# 令和4年度第1回廃炉安全監視協議会追加質問回答

多核種除去設備処理水希釈放出設備に関する  
追加意見・コメントへのご回答

2022年6月13日  
東京電力ホールディングス株式会社

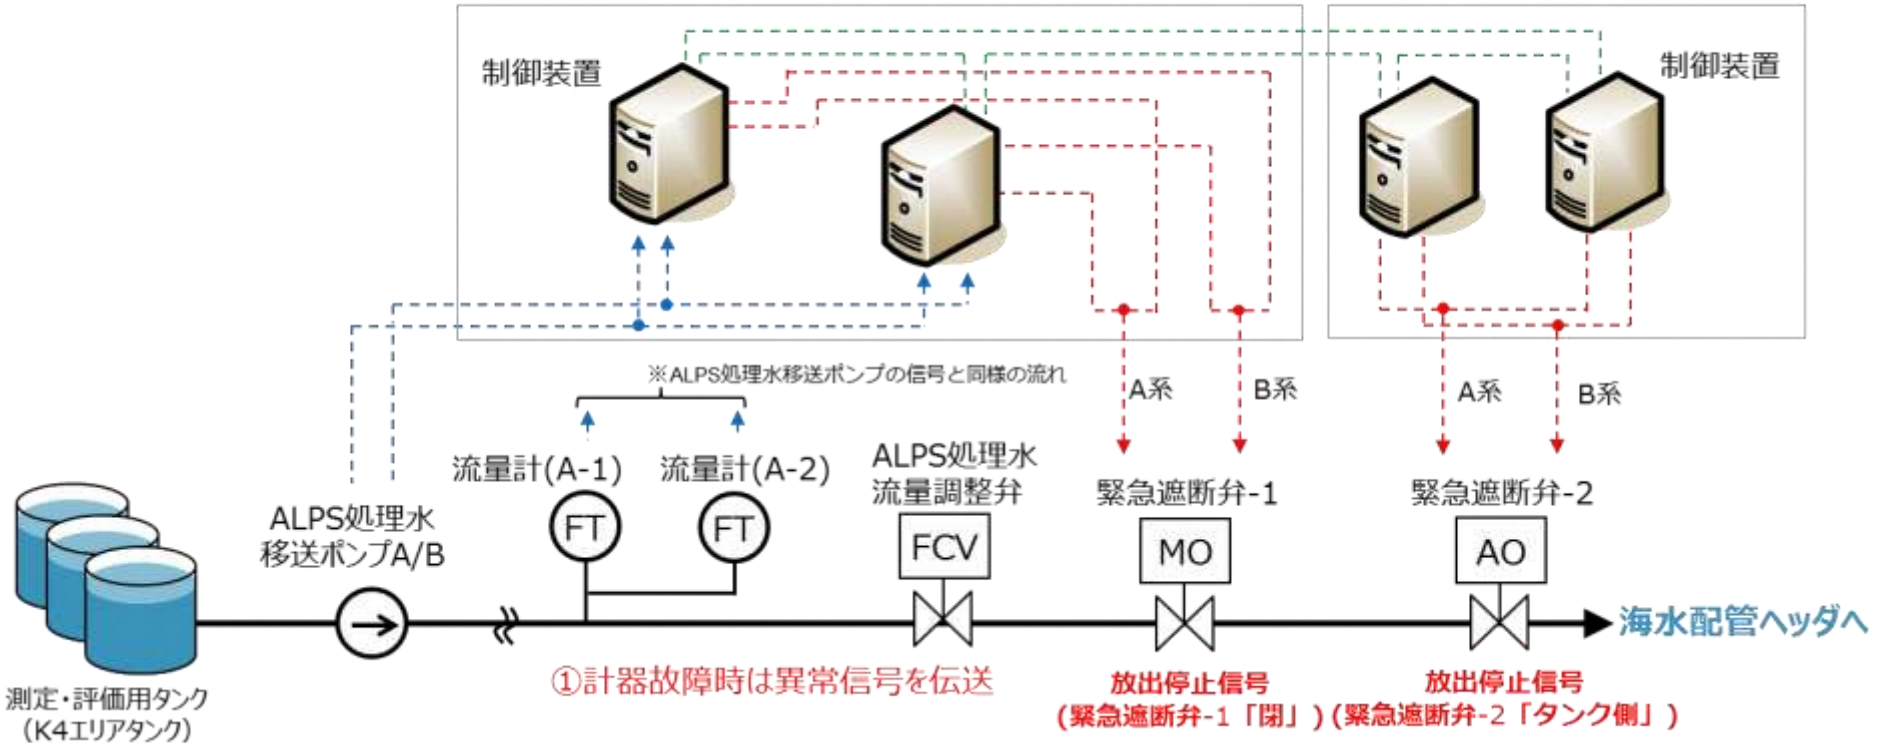
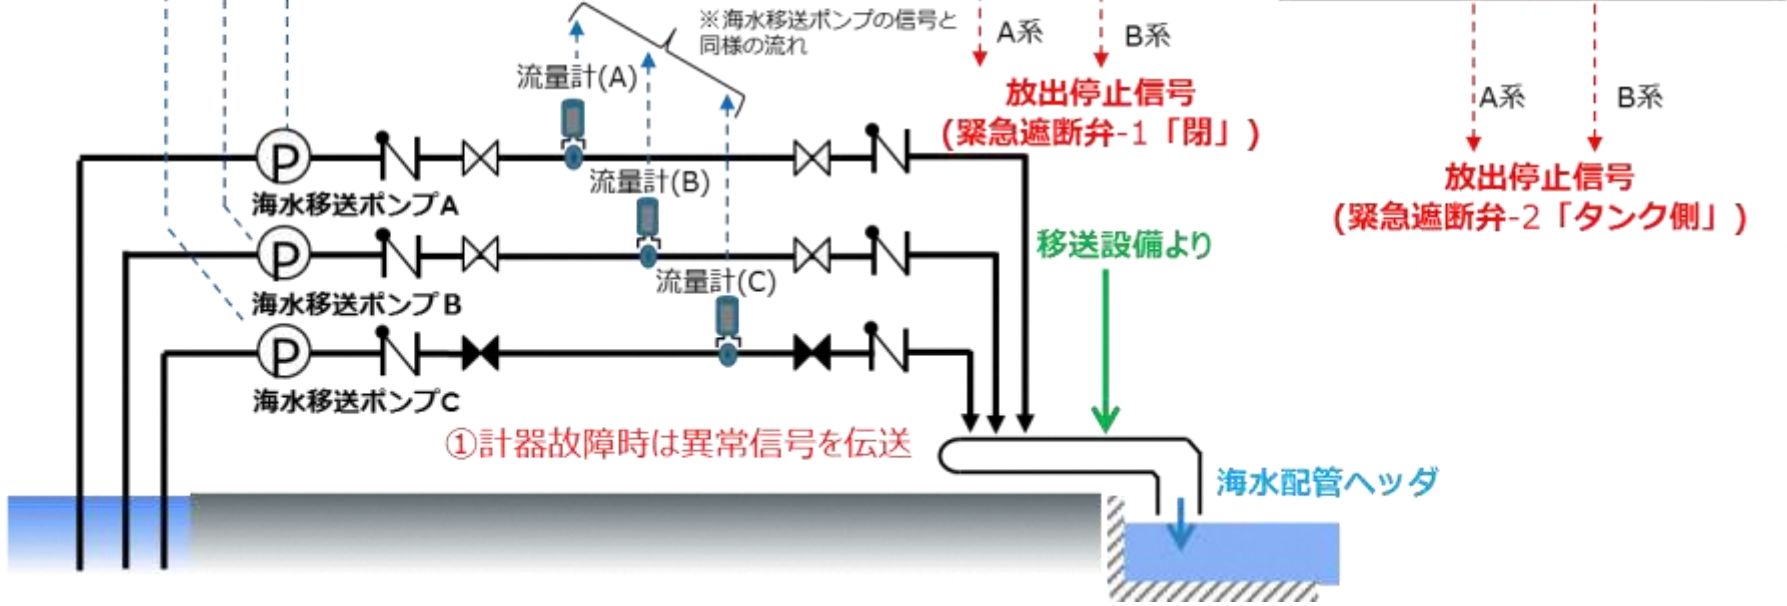
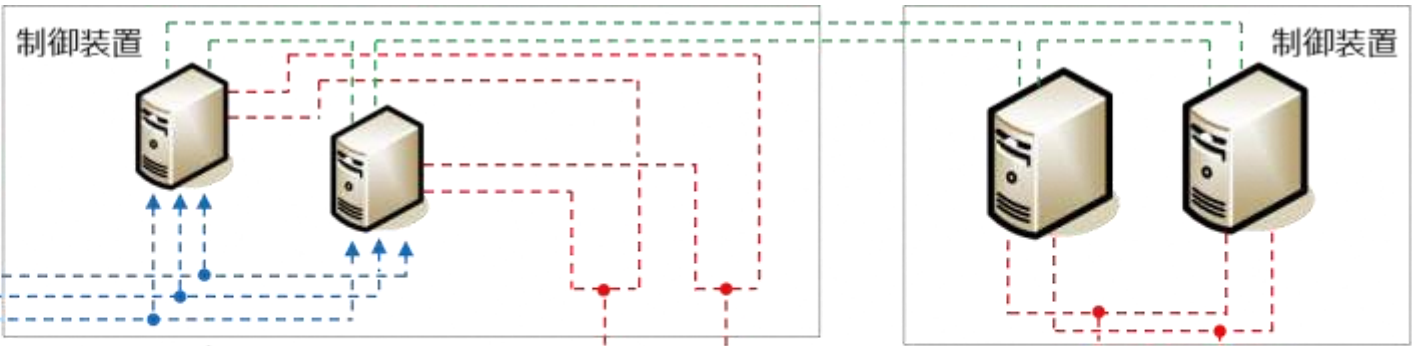
- 多重化が成り立つためには、図示されているように流量伝送機を単に2台にするだけでは不十分で、流量伝送機の電源、信号線の独立性を確保し、故障時の検知と対応動作が確実に行われるようなインターロックが考慮されている必要があるが、そのように設計されているか。また、希釈の観点からすると海水流量計も合わせて多重化する必要があるように思うが、どのような判断から処理水流量計だけを多重化するのか。

- 異常事象に対処するために必要な計器（ALPS処理水流量計、海水流量計等）については、計器が故障した際には警報を発生させ、放出を停止させる設計とする。
- 制御装置を含む伝送系については多重化されているため、単一故障の際においてももう片系の制御装置・伝送系にて監視・制御が可能な設計とする。（緊急遮断等の機能喪失が発生しない設計）
- またポンプ異常が発生した際においても、異常信号は制御装置に伝送され異常状態に応じた制御が可能な設計とする。
- 海水流量計は運転系列毎の流量を常時監視する設計としている。

②制御装置（伝送系含む）多重化により  
片系故障時も監視・制御可

②制御装置(伝送系含む)の多重化により片系故障時も監視・制御可

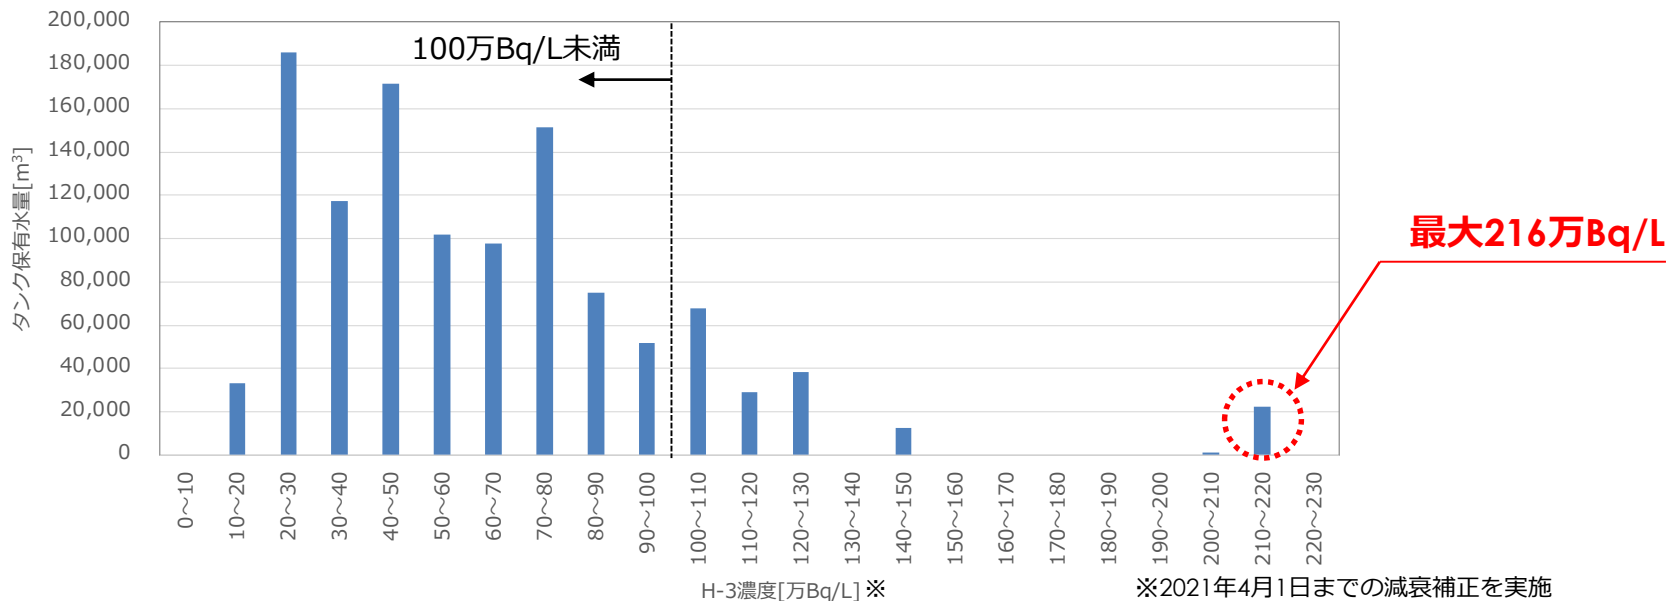
- ALPS 処理水に含まれるトリチウム濃度上限値を100 万Bq/L にするとしているが、タンク貯留水には最大トリチウム濃度は216 万Bq/L のものがあり100 万Bq/L を超える水が多量貯留されている。その取り扱い、処理はどのようにするのか。

ALPS 処理水の希釈放出は、今後数十年に渡り実施する計画であり、濃度の薄い処理水から放出する計画としている。現時点で濃度の高いALPS 処理水等は数十年の減衰により100 万Bq/L 未満になった後で希釈放出する。現在、100 万Bq/L 未満のALPS 処理水等は約100 万m3 あるため、これらを処理する間に減衰する。

取水方法 全体概要図

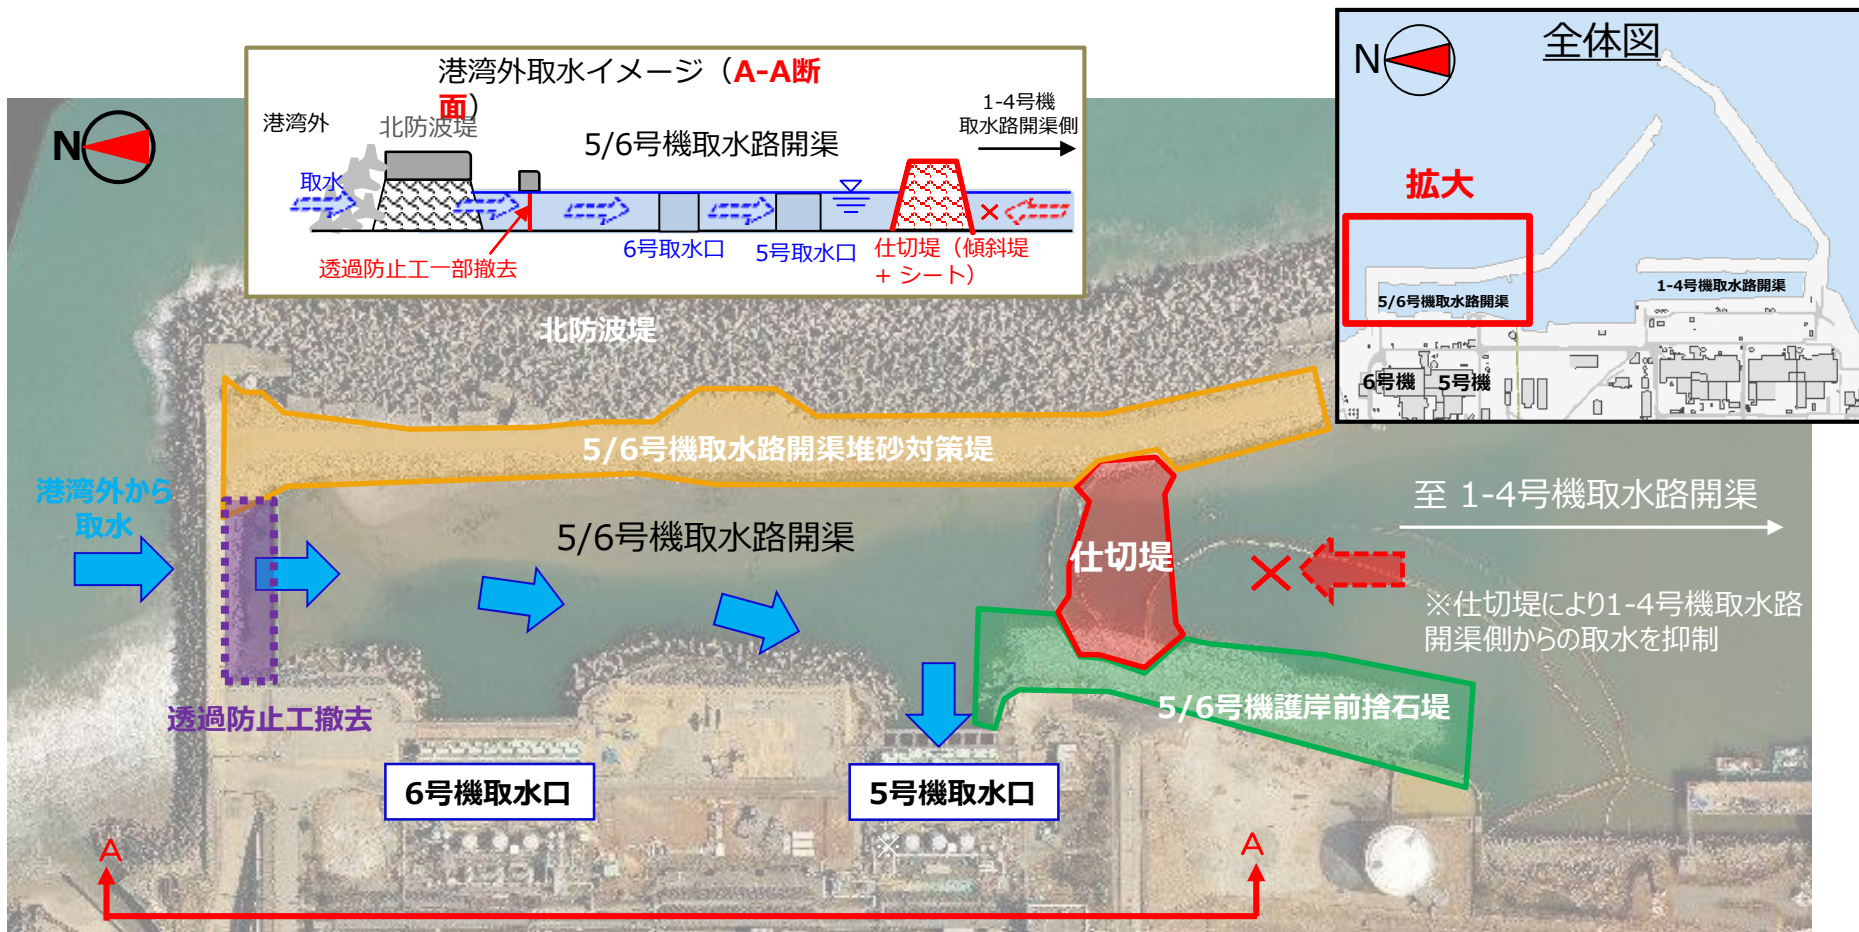
- 「原子力規制庁令和4年度第10回原子力規制委員会資料1より抜粋」p.15-96- 3. その他の自然・・・(5)
- 北防波堤と仕切り堤を設置すること」「により、海生生物（くらげ）の来襲」「を防止する設計・・・」とあるが、遊泳能の低い海生生物（くらげ）は、取水流により防波堤を迂回するので、それらの侵入を防ぐことはできない。ここは、「スクリーン設備を設置することにより、・・・侵入を防止（来襲は防げない）」が正しいと思う。しかしながら、大量のクラゲが来襲した場合、スクリーン設備の処理能力を超えるとスクリーン閉鎖事故により取水ポンプの水頭切れが起き、取水ポンプの緊急停止をせざるを得ない。東電柏崎刈羽原発では、バキュームカーでクラゲを吸い取り、東電姉ヶ崎ではスクリーンの一部を撤去しクラゲの入るのに任せたり、東電東扇島火力では、タグボートでクラゲを京浜運河下流に押しやる方法などが採られた。太平洋岸でのクラゲ来襲（夏季）は確率的には低く、イワシ類の大量来襲（冬季に鹿島火力、2F、1Fで、一部ポンプ停止による出力制限）の方がスクリーン閉鎖の原因になる可能性があることも指摘しておきたい。

ご指摘は拝承。当社は原子力規制委員会の審査会合において、取水方法は下図の通り説明している。今回は、下図のように防波堤をオープンにすることはないため、海生生物が多量に物理的に来襲することを防止する設計としている。更に5号機取水口には、スクリーンを設置しており、仮にクラゲが来襲した際や海水中のごみ等を除去する設計もしている。
